Comune di Castiglione d'Adda

PEBA
Scheda
Codice

2022 | 2032
valutazione edifici
E01.1

Municipio

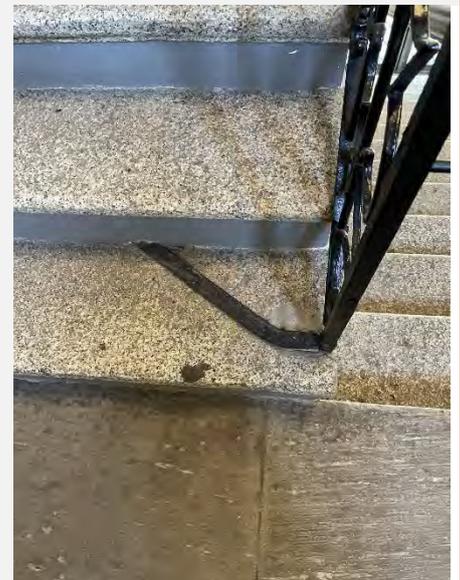
- Accesso con ascensore privo di simbolo accessibilità
- Scalinata principale esterna a rischio caduta

Scalinata interna ed esterna senza striscia antiscivolo

Base corrimano da piano intermedio a primo piano sporgente e rischio inciampo

Cod	Barriera rilevata	Intervento				€
			u. m.	n	€	tot.
Accesso	Accesso con ascensore privo di simbolo accessibilità	Istallazione cartellino simbolo accessibilità su porta per ascensore	n	1	38,00 €	38,00 €
Cortili e aree esterne	Area di fronte a ingresso N.A. per scalino 3 cm	Ricarica in asfalto (2 m)	n	1	123,00 €	123,00 €
Collegamenti verticali	Scalinata principale esterna a rischio caduta	Istallazione parapetto 1,5 m (x2)	m	3	80,00 €	240,00 €
	Scalinata interna ed esterna senza striscia antiscivolo	Istallazione strisce antiscivolo (x29)	n	29	7,00 €	203,00 €
	Da piano intermedio a primo piano assenza corrimano	Istallazione corrimano lato destro e sinistro 2,5 m (x2)	m	5	30,00 €	150,00 €
	Base corrimano da piano intermedio a primo piano sporgente e rischio inciampo	Rimozione base sporgente del corrimano	h	1	25,50 €	25,50 €
Percorsi interni						
Servizio Igienico						
tot						779,50 €

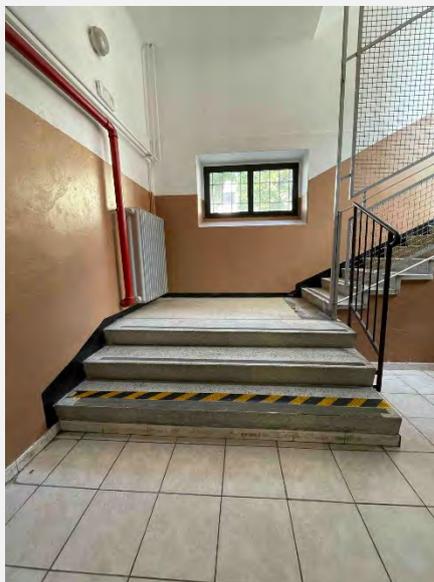
Edificio giallo: uscita emergenza mensa scalino 3 cm a inizio rampa

Edificio giallo: primo piano N.A. per assenza ascensore

Edificio giallo: assenza specchio

Cod	 Barriera rilevata	 Intervento	u.	n	€	€
			m.			tot.
Accesso	Edificio giallo: uscita emergenza mensa scalino 3 cm a inizio rampa	Posizionamento zerbino	n	1	35,00 €	35,00 €
	Edificio giallo: soglia porta N.A. con scalino 3 cm	Posizionamento zerbino	n	1	35,00 €	35,00 €
Cortili e aree esterne						
Collegamenti verticali	Edificio giallo: primo piano N.A. per assenza ascensore	Si consiglia installazione servoscala (x1)	n	1	12.000 €	12.000 €
Percorsi interni						
Servizio Igienico	Edificio giallo: assenza specchio	Istallazione specchio reclinabile	n	1	80,00 €	80,00 €
	Edificio giallo: assenza specchio	Istallazione specchio reclinabile	n	1	80,00 €	80,00 €
	Edificio giallo: lavabo non a norma	Istallazione lavabo a norma per disabili	n	1	190,00 €	190,00 €
tot						12.420,00 €

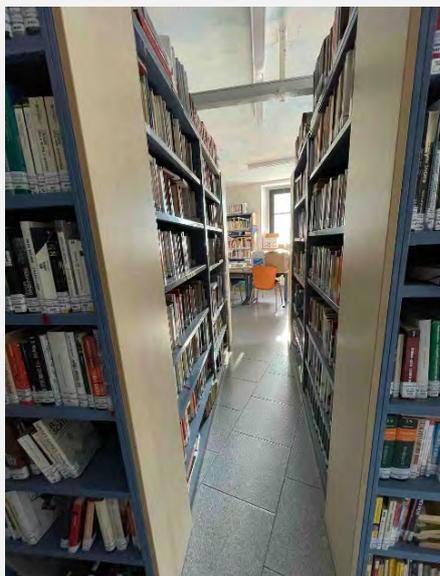
Scalini scivolosi da piano terra a secondo piano

Spazi fra scaffali biblioteca a volte troppo stretti > 50 cm

Bagno disabili P.A.

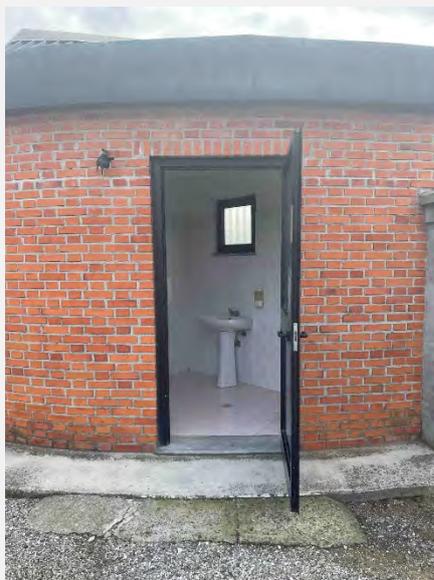
Griglie scolo acqua con maglie larghe sui tre accessi

Scalino di 3cm e assenza percorso di raccordo con ingressi

Percorso in ghiaia N.A. da ingresso principale a area centrale (fossa comune).

Cod	 Barriera rilevata	 Intervento	u.	n	€	€
				m.			tot.
Accesso		Griglie scolo acqua con maglie larghe sui tre accessi	Sostituzione con griglia a maglia quadrata 1 cm (2x0.2 m) x3)	n	3	40,00 €	120,00 €
Cortili e aree esterne							
Collegamenti verticali							
Percorsi interni		Percorso in ghiaia N.A. da ingresso principale a area centrale (fossa comune)	Si consiglia percorso centrale in betonelle (2x 76 m)	mq	152	54,00 €	8.208,00 €
		Percorso laterale in ghiaia N.A. da ingresso laterale su parcheggio a area centrale	Si consiglia percorso centrale in betonelle (2x 16 m)	mq	32	54,00 €	1.728,00 €
Servizio Igienico		Assenza specchio reclinabile	Istallazione specchio basso e reclinabile	n	1	80,00 €	80,00 €
		Assenza maniglioni	Istallazione maniglioni vicino wc	n	1	120,00 €	120,00 €
		Lavandino non a norma	Istallazione lavabo a norma per disabili	n	1	190,00 €	190,00 €
		Scalino di 3cm e assenza percorso di raccordo con ingressi	Posizionamento zerbino (x1)	n	1	35,00 €	35,00 €
